# 改善箇所説明図

セラミック製ディスクローター

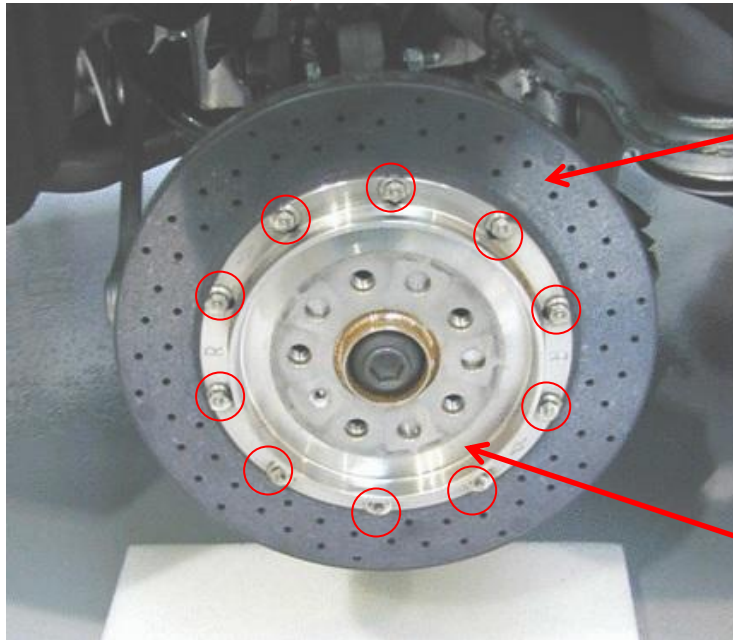
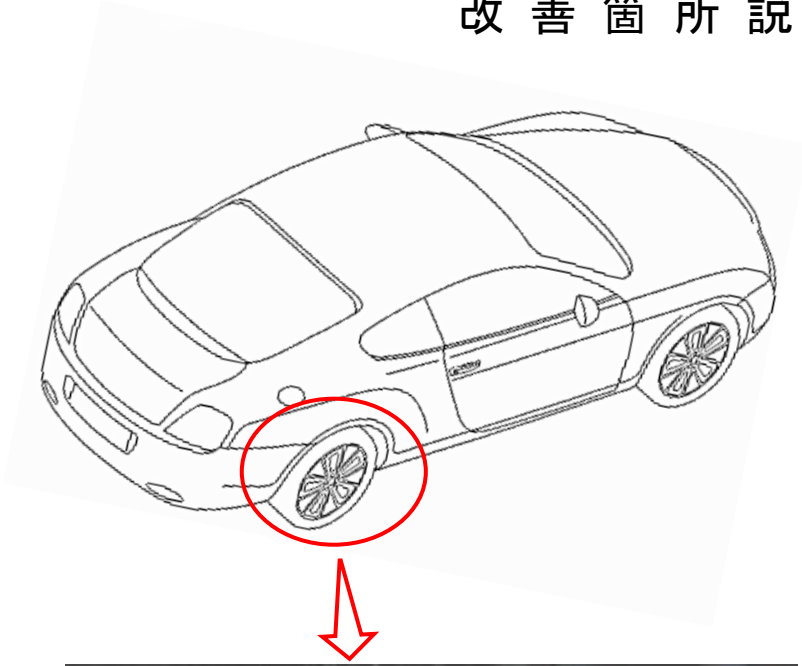
基準不適合発生箇所

取付ボルト（図中 10 箇所）

取付ボルトは各ディスクローターにつき10本、後輪左右で計20本使用されている

後輪ブレーキ用セラミック製ディスクローター装着車両において、ディスクローターをベルハウジングに取付けるためのボルトの材質が不適切なため、塩分濃度が高い環境下で使用した場合に、当該ボルトが腐食、破断し、走行中に異音及び振動が発生する事がある。

全車両、後輪のディスクローター取付ボルトを対策品と交換する。

トランク内左側のメインシステムバッテリーの横に黄色のペイントを塗布する。
